愛知県美術品等共同収蔵庫整備等事業 入札説明書等の変更表（2026 年 9 月変更）

要求水準書

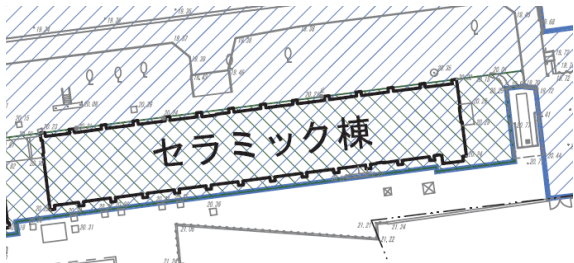
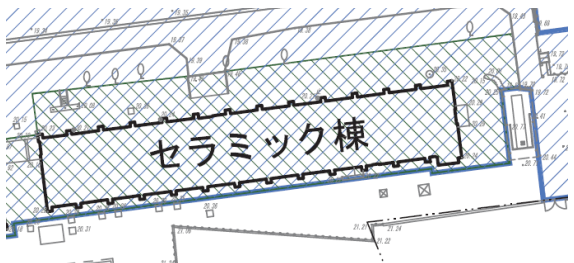
頁	項目	変更前	変更後	備考
一	別添資料 2 事業区域及び対象敷地図	(凡例) 既存校舎区域を示す (約 1,700 m²) (拡大図) 	(凡例) 既存校舎区域を示す (約 2,100 m²) (拡大図) 	
一	別添資料 5 土壌汚染資料 (守秘義務資料)	※守秘義務資料の配付申込者に別途変更後の資料を配付		2026 年 9 月 4 日付けで常滑市奥栄町一丁目 168 番 1 の一部 (5,875.12 m ²) が要措置区域及び形質変更時要届出区域に指定されたことによる変更
